Doc No. 18-180-I-125 Rev. 1

使用済燃料貯蔵施設に係る特定容器等の設計の型式証明申請（TK-26型）

遮蔽・臨界解析コードの妥当性

図 4 KENO V. a と KENO-VI の形状モデル作成の考え方の違い

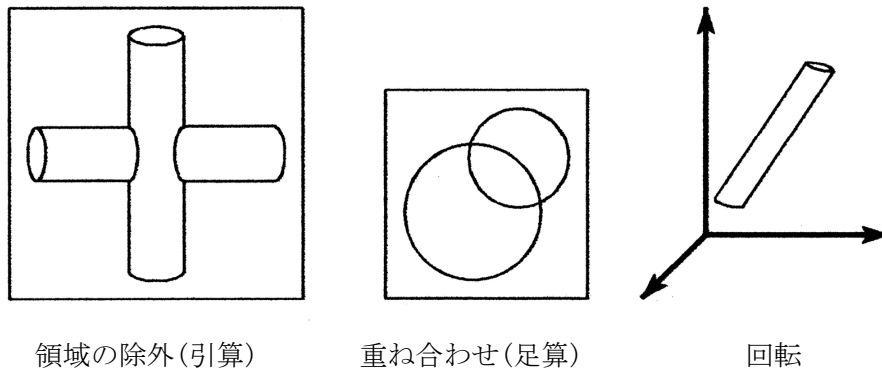
番号	項目	質問日	コメント内容
—	遮蔽 臨界	2020/12/7 ヒア⑭	<p>○臨界解析 KENO-VI と KENO V.a との差異について説明すること。</p> <p>○遮蔽解析 MCNP コードを使用することの妥当性について整理すること。</p>

コードマニュアルによると KENO V. a では一つの『unit(形状を組み合わせた一つの単位領域)』の定義をする際には内側にある形状から順番に定義していくが、その際には図 4(a)に示すように、その外側に来る形状は内側にある形状を完全に内側に含んでいなければならない。このような条件を課することにより計算時間の短縮化を図っている。

一方、KENO-VI ではこのような制限は一切なく、図 4(b)に示すように任意の組み合わせが可能であり、かつ各形状を回転させて定義することも自由である。さらに使用できる形状データも豊富である。
